ALARMOWY BIULETYN SERWISOWY

Wymiana pływaków gaźnika w silnikach ROTAX® typ 912, 914 oraz silnikach dwusuwowych (wszystkie wersje)

ATA System: 73-00-00 Układ paliwowy

Wymiana pływaków gaźnika w silnikach ROTAX® typ 912 oraz 914 (wszystkie wersje)

Rys. 1.

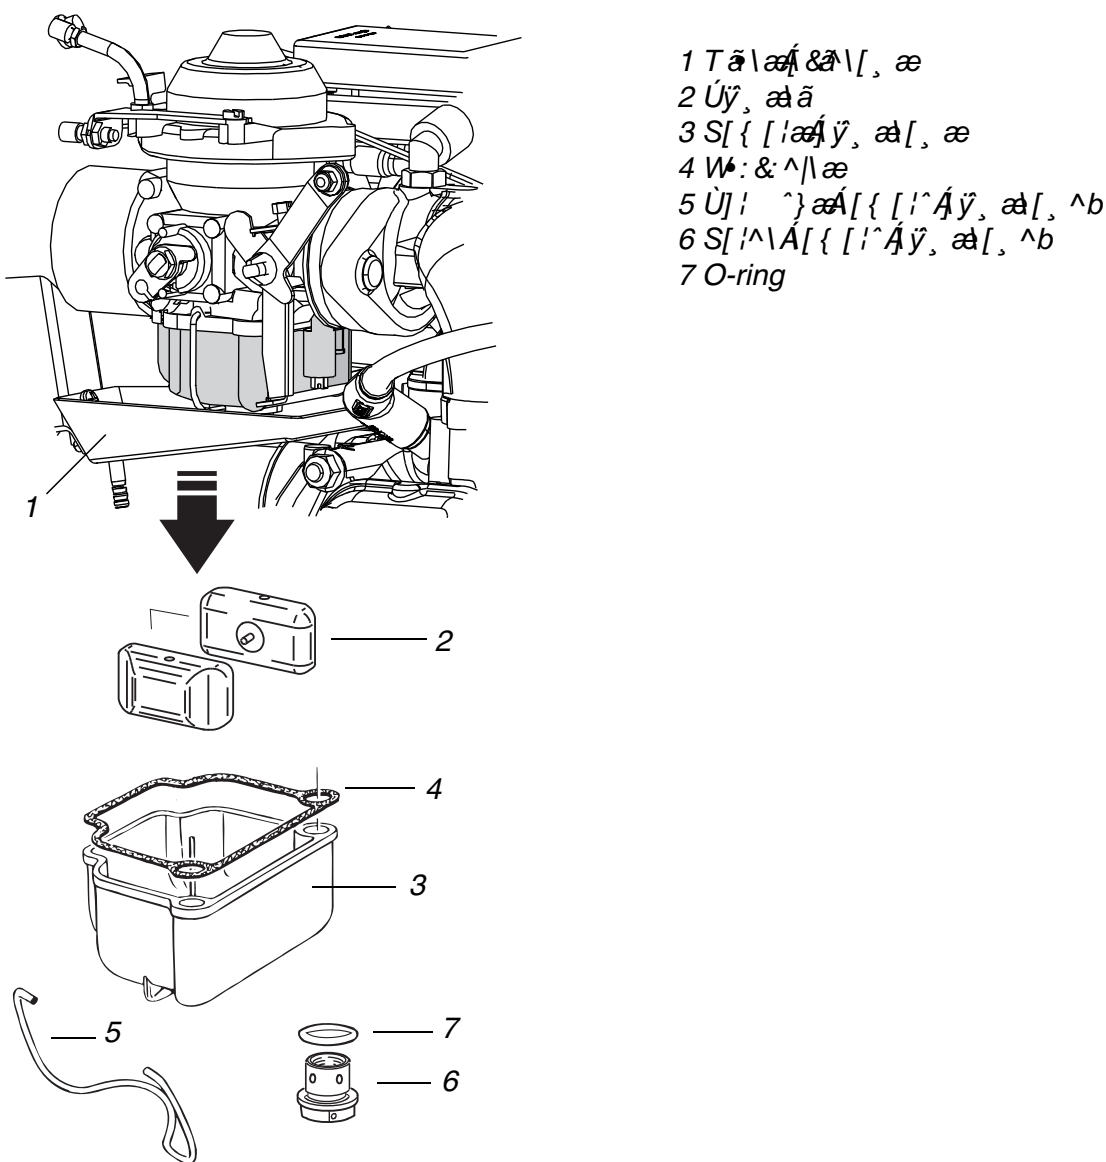
Krok	Procedura
1	Zdejmij miskę ociekową (1), o ile jest zainstalowana.
2	Kontrola wzrokowa gaźnika oraz jego działania pod względem mechanicznym.
3	Odepnij sprężynę komory pływakowej (5) lub dla ROTAX 914 usuń drut kontrolny, wykręć korek komory pływakowej (6) i wyjmij wraz z o-ringiem (7).
4	Zdejmij komorę pływakową (3) wraz z uszczelką (4) i obydwie pływaki (2).

Krok	Procedura
1	Wymień uszczelkę (4) z korpusu komory pływakowej a w ROTAX 914 wymień o-ring (7).
2	Zamontuj komorę pływakową (3) wraz z uszczelką (4) i obydwojma pływakami (2).
3	Zapnij sprężynę (5) a na ROTAX 914 wkręć korek (6) wraz z o-ringiem (7). Moment dokręcenia korka 5,5 Nm. Zabezpiecz drutem kontrówką.
4	Zamontuj miskę ociekową (1) i/lub inne akcesoria zgodnie z instrukcjami producenta statku powietrznego.
